報告書作成用柱状図
(H26年12月)

申請書用柱状図

H24-B14-2

H27-B-1

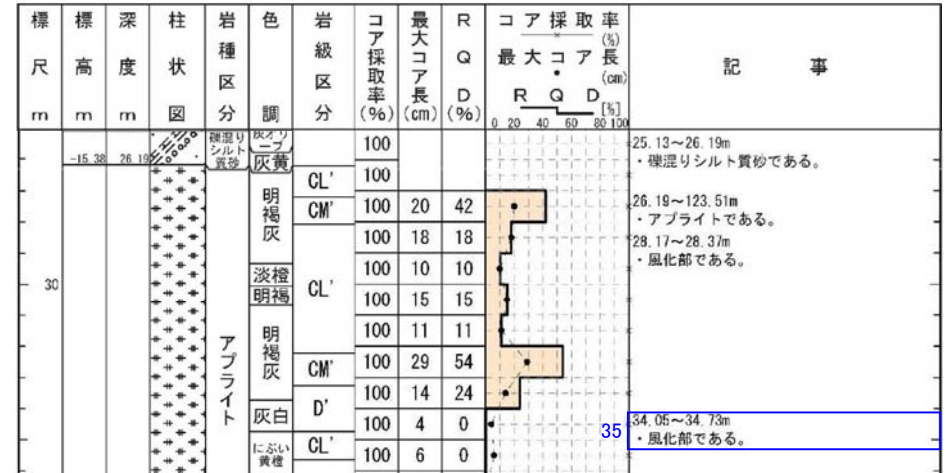
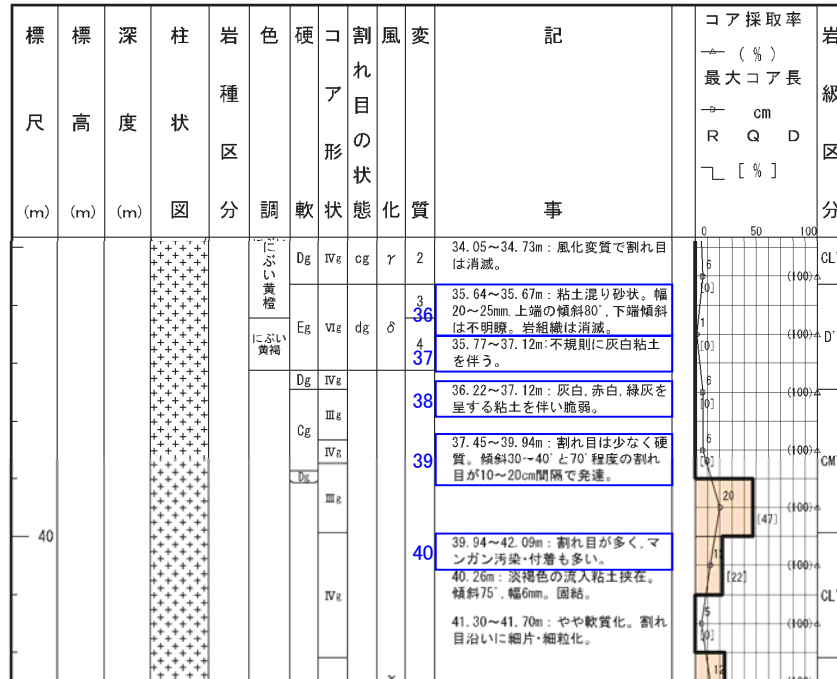
記事	報告書作成用柱状図(H26年12月)⇒申請書用柱状図
29	・土砂の流入については、細粒分が割れ目を充填したものであり、周囲の岩盤に劣化が認められないことから削除。 ・マンガンについては、補足的なものであるため削除。
30	・砂・有機物の流入については、細粒分が割れ目を充填したものであり、周囲の岩盤に劣化が認められないことから削除。
31	・粘土の流入については、細粒分が割れ目を充填したものであり、周囲の岩盤に劣化が認められないことから削除。
32	・粘土を挟在するが、直線性や連続性に乏しく、周囲の岩盤に劣化が認められないことから削除。
33	・粘土の流入については、細粒分が割れ目を充填したものであり、周囲の岩盤に劣化が認められないことから削除。
34	・傾斜や割れ目沿いの変色については、補足的なものであるため削除。
35	・“風化”欄に基づき風化部と記載。

報告書作成用柱状図
(H26年12月)

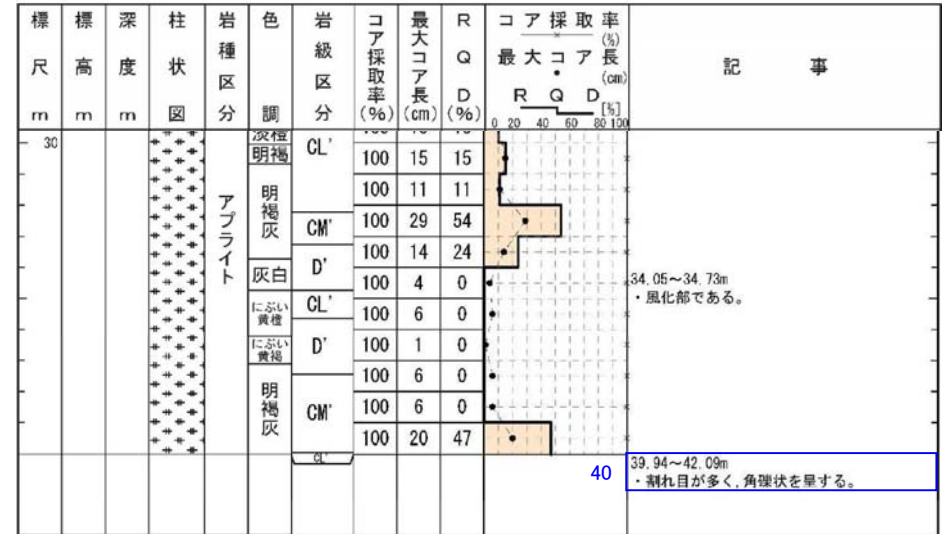
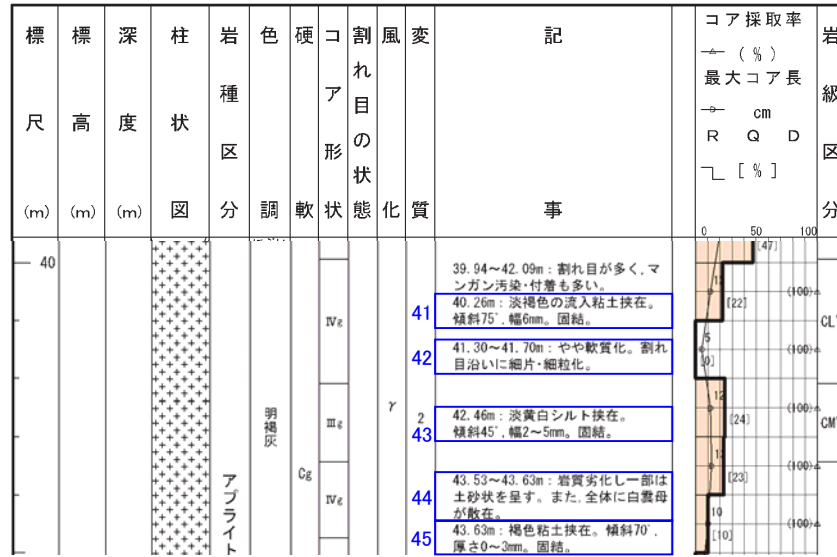
記事	報告書作成用柱状図(H26年12月)⇒申請書用柱状図
36	・粘土混じり砂状の下面は直線性がなく、礫の周囲に不規則に充填しており、礫にも定向配列が認められないことから削除。
37, 38	・一部で粘土を挟在するが、系統的でなく、連続性や直線性に乏しいことから削除。 ・脆弱化の程度については、RQD, 最大コア長, 岩級区分で示しているため削除。
39	・硬軟や割れ目の発達の程度については、RQD, 最大コア長, 岩級区分で示しているため削除。
40	・割れ目の発達の程度については、“コア形状”欄に基づき角礫状と追記。 ・割れ目沿いのマンガンについては、補足的なものであるため削除。

報告書作成用柱状図
(H26年12月)

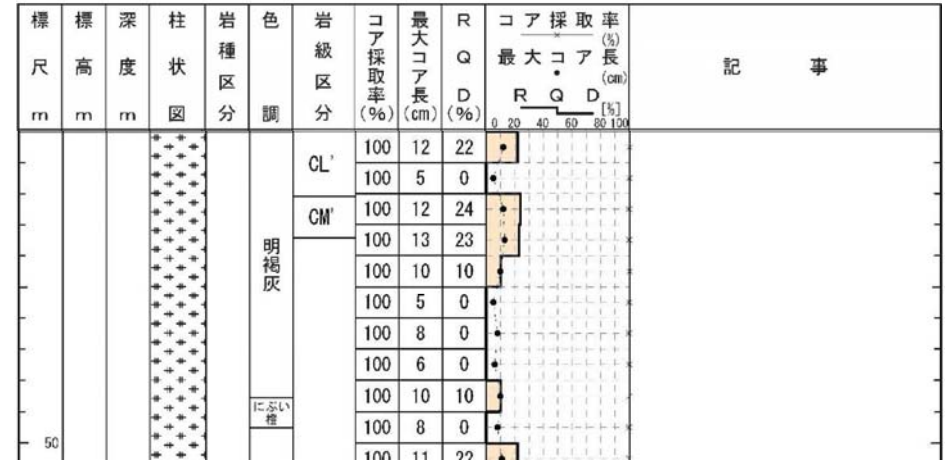
記事	報告書作成用柱状図(H26年12月)⇒申請書用柱状図
41	・流入粘土の挟在については、細粒分が割れ目を充填したものであり、連続性に乏しく、周囲の岩盤に劣化が認められないことから削除。
42	・硬軟については、岩級区分に含めて示しているため削除。 ・割れ目沿いに細片化しているが、周囲の岩盤と明瞭な差が認められないことから削除。
43	・シルトを挟在するが、直線性や連続性に乏しく、周囲の岩盤に劣化が認められないことから削除。
44, 45	・一部で土砂状を呈し粘土を挟在するが、連続性に乏しく、周囲の岩盤に劣化が認められないことから削除。 ・鉱物の晶出については、補足的なものであるため削除。

報告書作成用柱状図
(H26年12月)

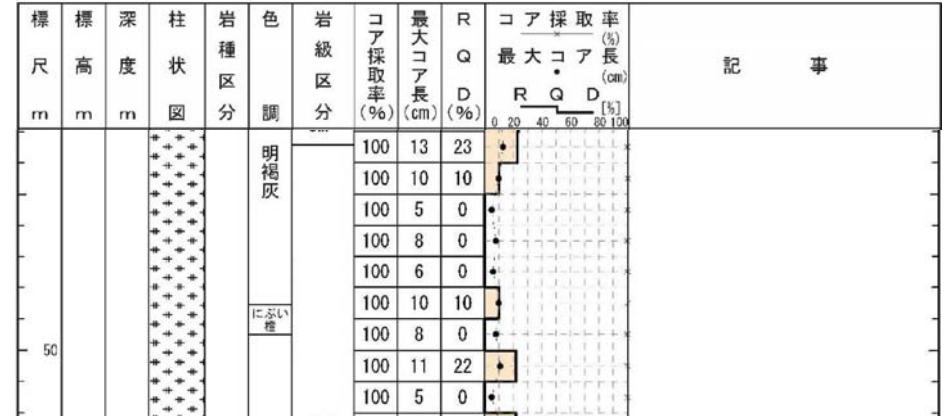
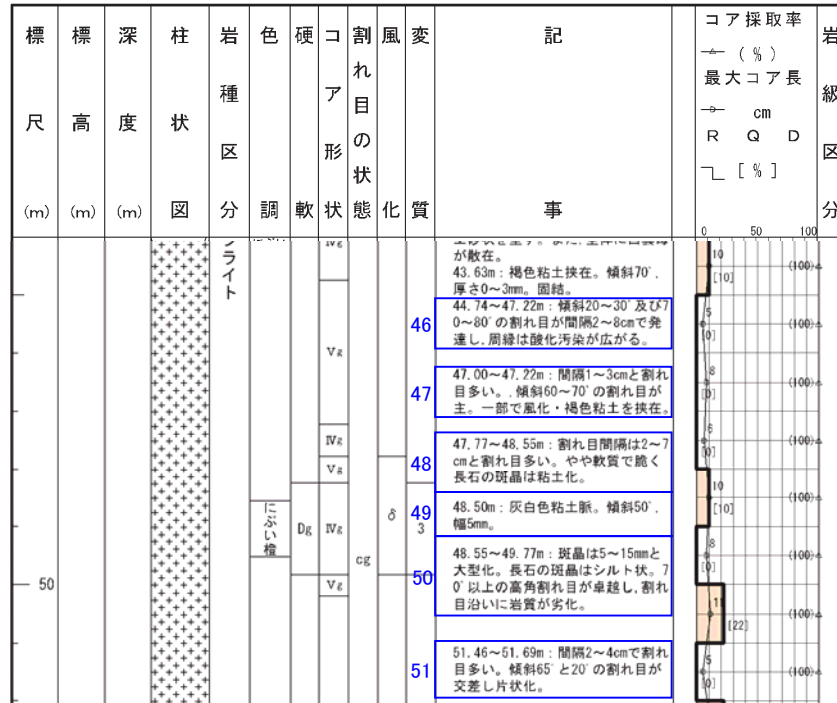
記事	報告書作成用柱状図(H26年12月)⇒申請書用柱状図
46	・割れ目の発達程度については、RQD、最大コア長、岩級区分で示しているため削除。 ・酸化汚染については、補足的なものであるため削除。
47	・割れ目の発達程度については、RQD、最大コア長、岩級区分で示しているため削除。 ・一部で粘土を挟在するが、連続性に乏しく、周囲の岩盤に劣化が認められないことから削除。 ・割れ目沿いの風化については、補足的なものであるため削除。
48	・硬軟や割れ目の発達程度については、RQD、最大コア長、岩級区分で示しているため削除。 ・長石の粘土化については、風化・変質に関する補足的なものであるため削除。
49	・粘土脈を挟在するが、連続性に乏しく、周囲の岩盤に劣化が認められないことから削除。
50	・一般的な岩相であり、斑晶の種類、粒径等については、特に目立つ区間のみ記載することとしており、特に目立つ区間ではないため削除。 ・劣化及び割れ目の発達程度については、RQD、最大コア長、岩級区分で示しているため削除。
51	・割れ目沿いに片状化しているが、掘削時の機械割れと判断し削除。

報告書作成用柱状図
(H26年12月)

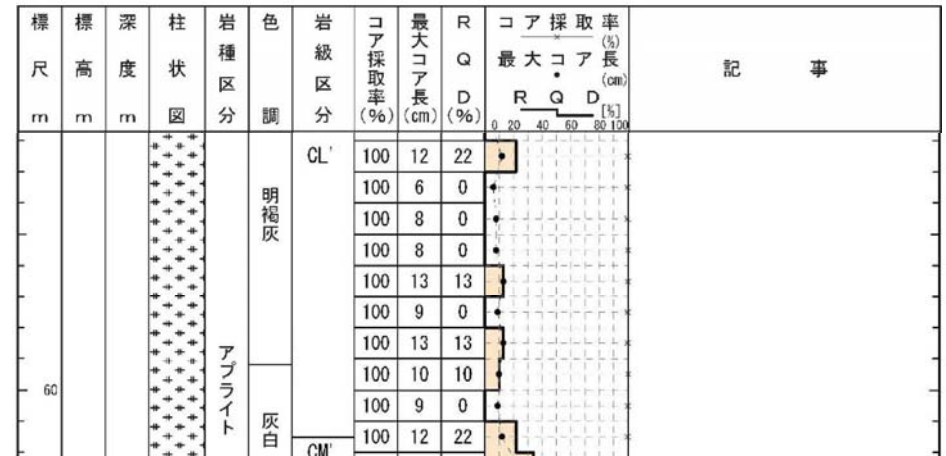
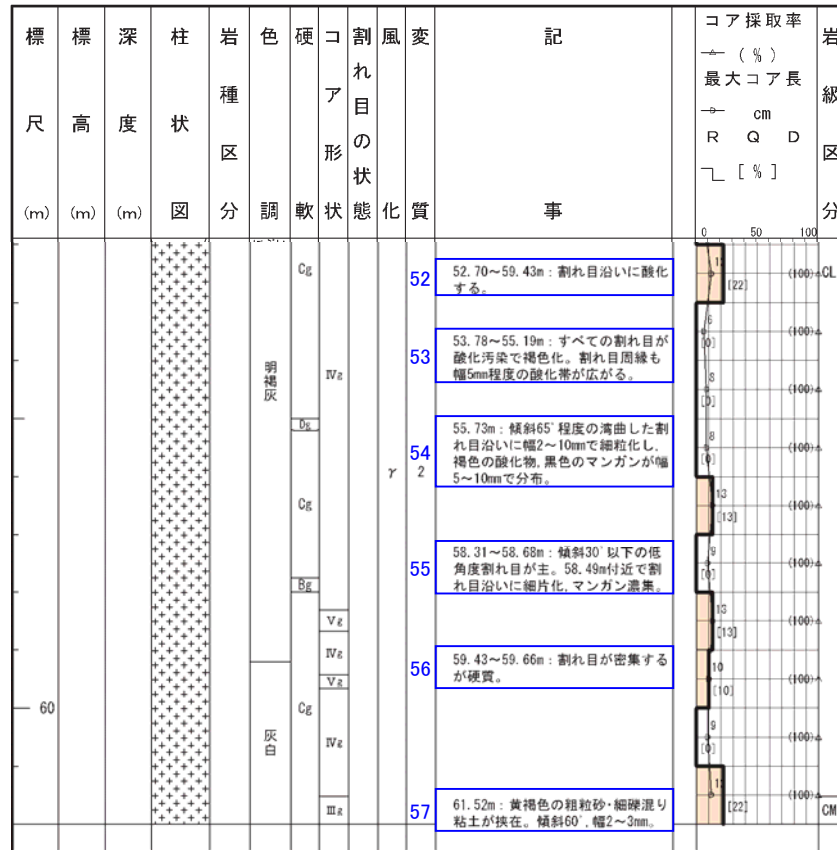
記事	報告書作成用柱状図(H26年12月)⇒申請書用柱状図
52	・割れ目沿いの酸化については、補足的なものであるため削除。
53	・割れ目沿いの酸化については、補足的なものであるため削除。
54	・割れ目沿いに細粒化するが、直線性に乏しく、周囲の岩盤に劣化が認められないことから削除。 ・割れ目沿いの酸化物、マンガンについては、補足的なものであるため削除。
55	・割れ目沿いに細片化するが、直線性に乏しく、周囲の岩盤と明瞭な差が認められないことから削除。 ・割れ目の傾斜、割れ目沿いのマンガン濃集については、補足的なものであるため削除。
56	・硬軟や割れ目の発達程度については、RQD、最大コア長、岩級区分で示しているため削除。
57	・粘土を挟在するが、周囲の岩盤に劣化が認められないことから削除。

報告書作成用柱状図
(H26年12月)

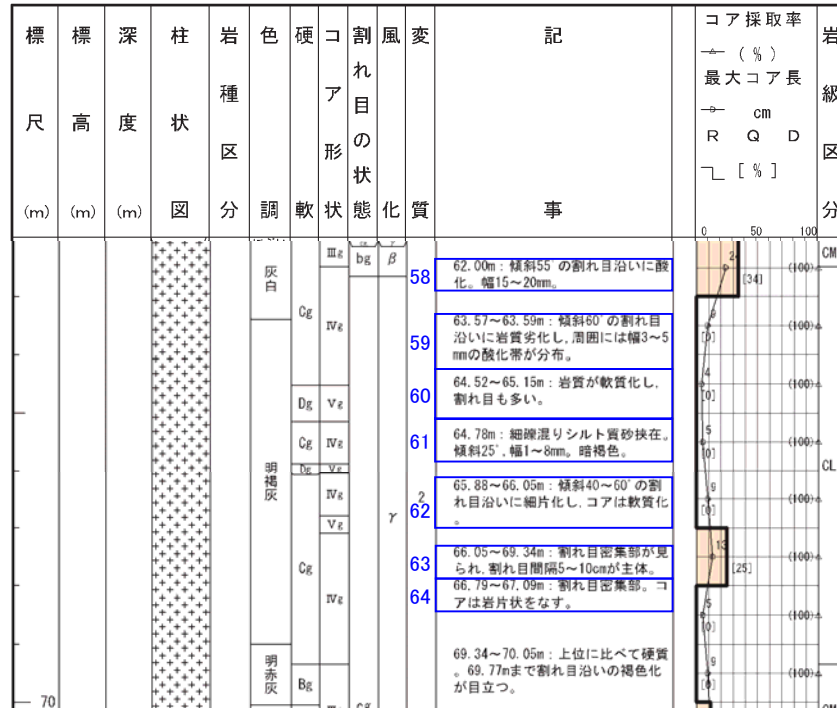
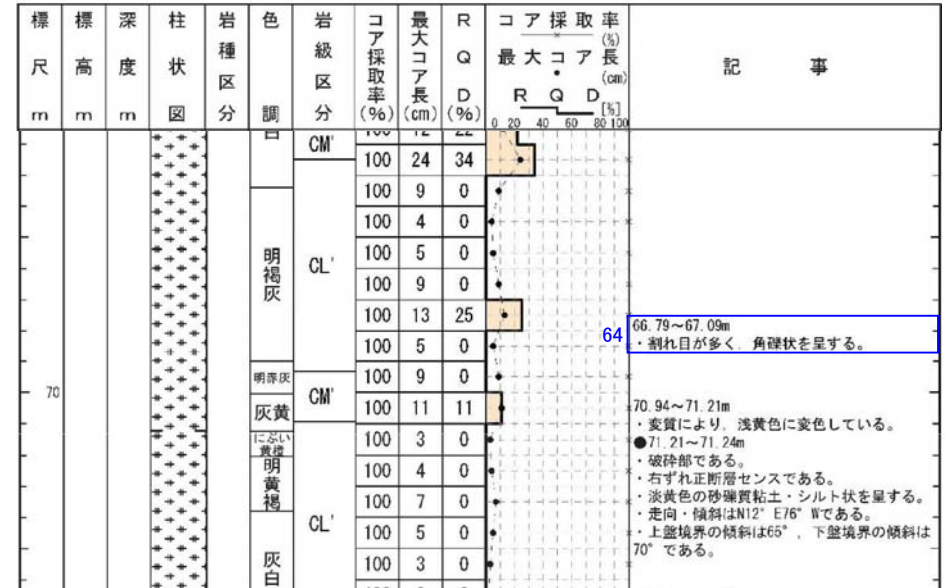
記事	報告書作成用柱状図(H26年12月)⇒申請書用柱状図
58	・割れ目沿いの酸化については、補足的なものであるため削除。
59	・割れ目沿いに劣化するが、周囲の岩盤に劣化が認められないことから削除。 ・割れ目沿いの酸化については、補足的なものであるため削除。
60	・硬軟や割れ目の発達程度については、RQD、最大コア長、岩級区分で示しているため削除。
61	・細礫混りシルト質砂を挟在するが、連続性に乏しく、周囲の岩盤に劣化が認められないことから削除。
62	・硬軟や割れ目の発達程度については、RQD、最大コア長、岩級区分で示しているため削除。
63	・割れ目の発達程度については、RQD、最大コア長、岩級区分で示しているため削除。
64	・“コア形状”欄に基づき角礫状と追記。

コア観察カード
(H27年8月)

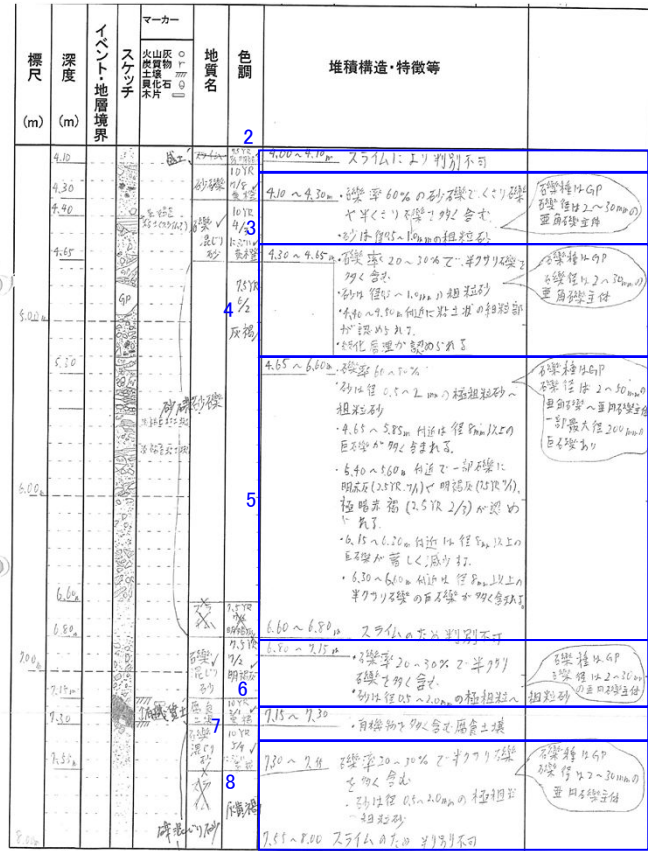
記事	コア観察カード(H27年8月)⇒申請書用柱状図
1, 2	・堆積物の記載は、盛土、砂礫等の性状を示すこととし、“地質名”欄に対応した層相名を記載。
3	・堆積物の記載は、盛土、砂礫等の性状を示すこととし、“地質名”欄に対応した層相名を記載。
4	・堆積物の記載は、盛土、砂礫等の性状を示すこととし、“地質名”欄に対応した層相名を記載。
5	・堆積物の記載は、盛土、砂礫等の性状を示すこととし、“地質名”欄に対応した層相名を記載。 ・周囲に比べ含まれる礫が大きく、目立つことから、礫の特徴として、最大礫径を記載。
6	・堆積物の記載は、盛土、砂礫等の性状を示すこととし、“地質名”欄に対応した層相名を記載。
7	・堆積物の記載は、盛土、砂礫等の性状を示すこととし、“地質名”欄に対応した層相名を記載。 ・周囲との違いが見かけ上顕著ではないため、周囲と区別できる特徴として、分解途中の有機物を多く含むことを記載。 ・表現の見直し(有機物を多く含む腐植土壌→分解途中の有機物を多く含む)
8, 9	・堆積物の記載は、盛土、砂礫等の性状を示すこととし、“地質名”欄に対応した層相名を記載。

コア観察カード (H27年8月)

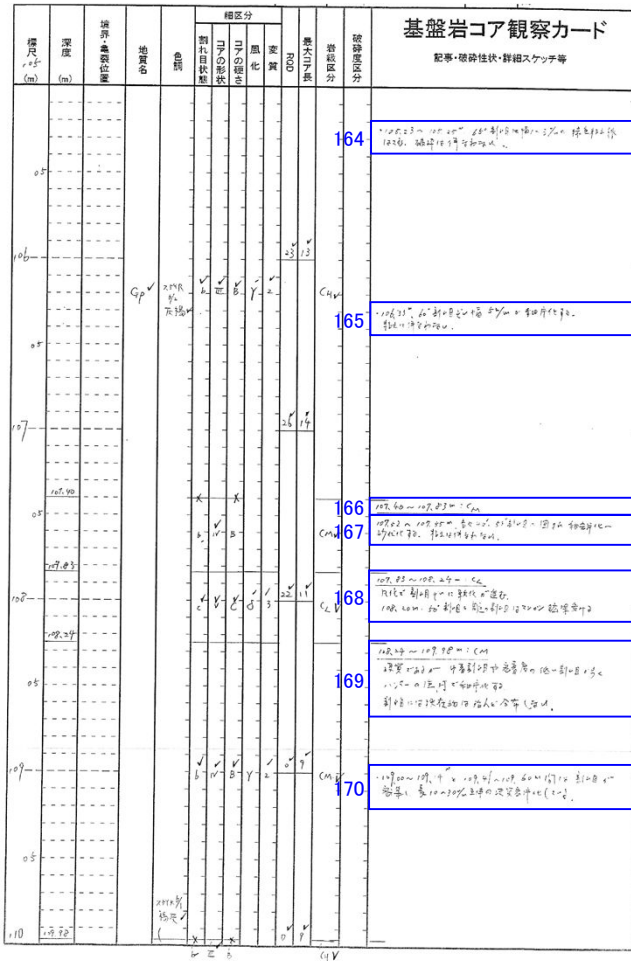
記事	コア観察カード (H27年8月) ⇒ 申請書用柱状図
164～170	・記載漏れのため比較対象無し。※2

コア観察カード (H27年8月)

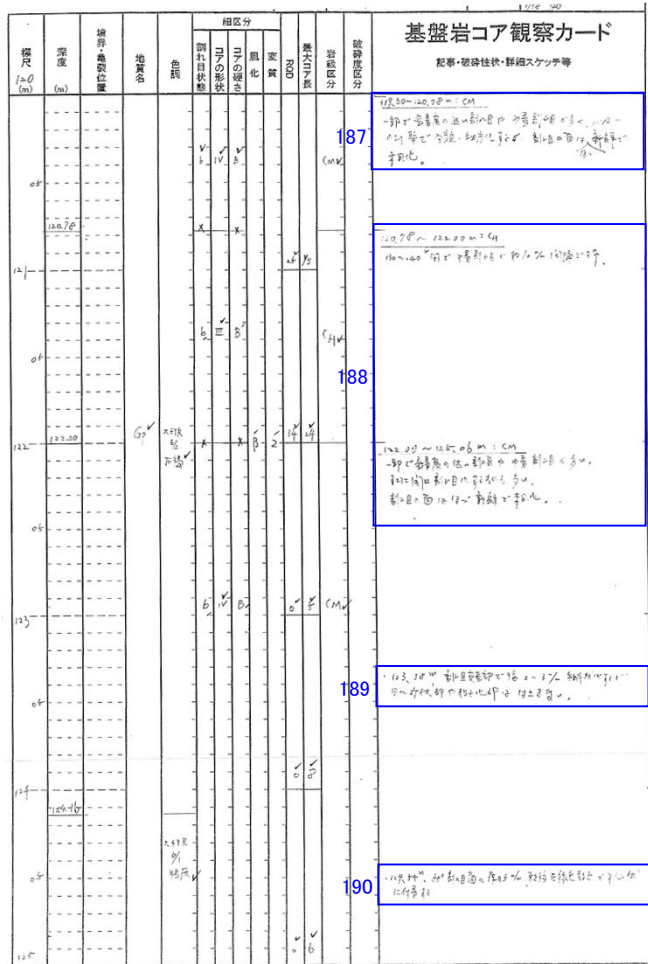
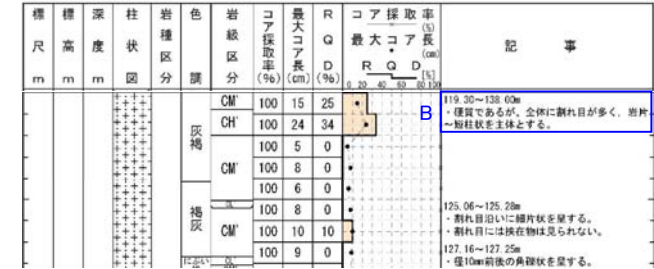
記事	コア観察カード(H27年8月)⇒申請書用柱状図
187	・記載漏れのため比較対象無し。※2
188	・岩級及びその区間については、“岩級区分”欄に示しているため削除。 ・割れ目の発達程度については、RQD、最大コア長、岩級区分で示しているため削除。 ・割れ目の密着状態・開口状況・風化状況については、補足的なものであるため削除。
189	・細片化が見られるが、周囲の岩盤に劣化が認められないことから削除。
190	・粘土の挟在が見られるが、幅狭く、周囲の岩盤に劣化が認められないことから削除。
B	・“コアの硬さ”欄及び“コアの形状”欄に基づき、硬質である、岩片～短柱状を主体とすると記載。

コア観察カード (H27年8月)

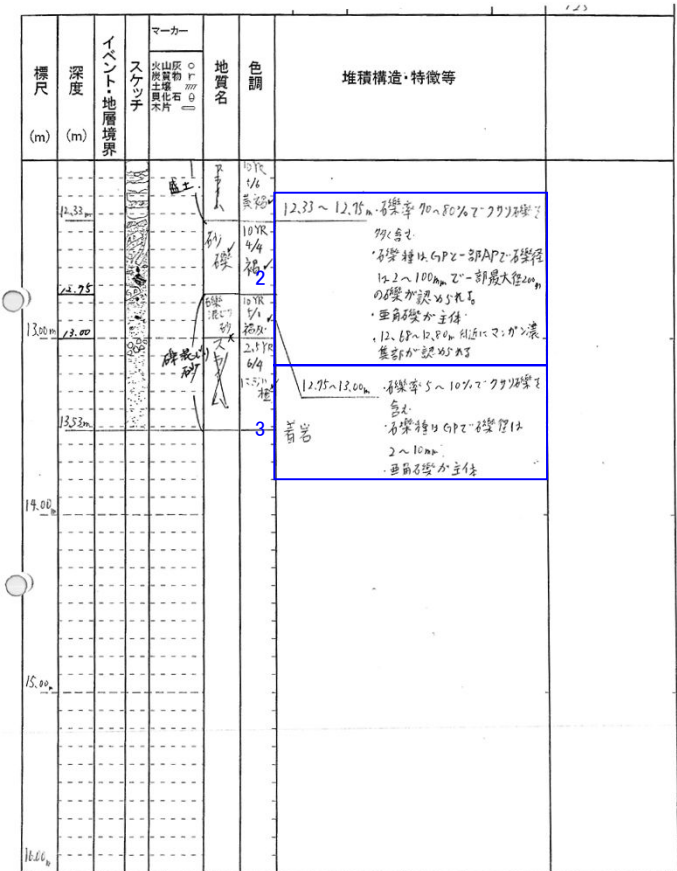
記事	コア観察カード(H27年8月)⇒申請書用柱状図
2	<ul style="list-style-type: none"> ・堆積物の記載は、埋土、砂礫等の性状を示すこととし、“地質名”欄に対応した層相名を記載。 ・周囲に比べ含まれる礫が大きく、目立つことから、礫の特徴として、最大径を記載。
3	<ul style="list-style-type: none"> ・堆積物の記載は、埋土、砂礫等の性状を示すこととし、“地質名”欄に対応した層相名を記載。

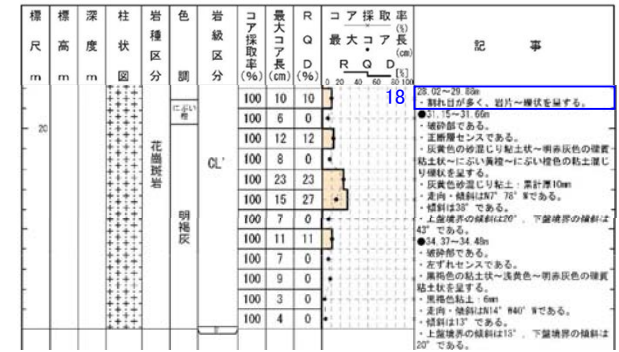
記事	コア観察カード(H27年8月)⇒申請書用柱状図
14	・割れ目に晶出した鉱物については、補足的なものであるため削除。
15	・低角度割れ目に変位がないため削除。
16	・硬軟については、岩級区分に含めて示していることから削除。 ・一部で粘土を挟み込むが、周囲の岩盤に劣化が認められないことから削除。
17	・石英脈の変形が不明瞭であり、割れ目は連続性に乏しいことから削除。
18	・“コアの形状”欄に基づき、29.88mと記載。 ・一部割れ目沿いに砂状化するが、いずれも連続性や直線性に乏しいことから削除。
